REFERAT OPPSTARTSMØTE

DETALJREGULERING FOR DOKKFLØY MASSETAK

07.07.2026

Planident : 20260001

FIGUR 7: FORELØPIG KARTSKISSE FOR UTTAK FASE 1 NED TIL KOTE +760.

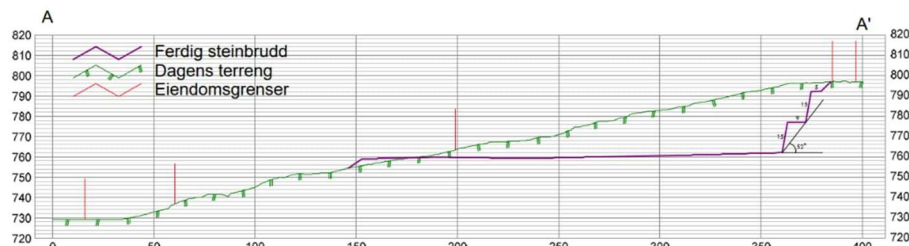
Det er foreløpig ikke vist i skisser, men det ønskes også vurdert om grensen på uttaksområde mot øst kan rettes noe ut, relativt «knekken» som nå framgår i kartskissene.

FIGUR 11: 3D AV EKSISTERENDE LANDSKAP SETT FRA NORDØST ØVERST (KILDE: NORGE I BILDER). 3D ILLUSTRASJON AV FERDIG STEINBRUDD MED UTTAKSOMRÅDE NED TIL KOTE +760, SETT FRA NORD NEDERST.

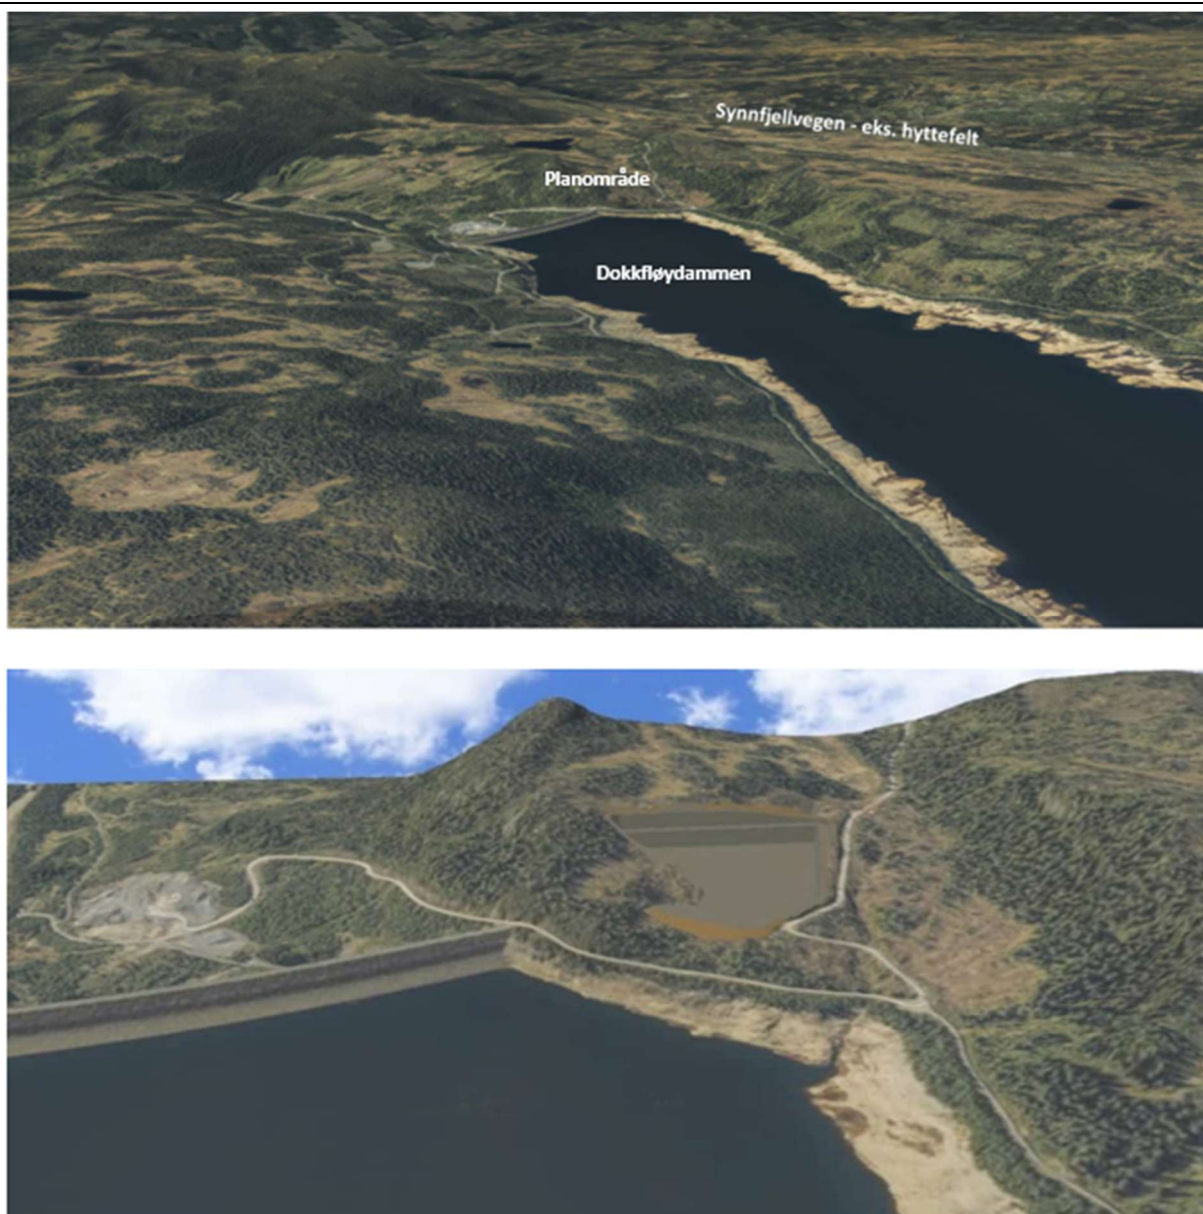
Bestemmelser i KDP stiller krav til plan for visuell synlighet fra omliggende landskap (fjern- og nærvirkning). Som del av reguleringsplanarbeidet er det derfor forutsatt utarbeidelse av en enkel 3D-modell der det kan tas ut illustrasjoner fra relevante standpunkt med sikt til planområdet – som viser dagens situasjon, sammenlignet med situasjon ved ferdig masseuttak, samt situasjon ved maks høyder for tilbakeføring av masser og istandsatt landskap.

Illustrasjoner med 3d visualiseringer.
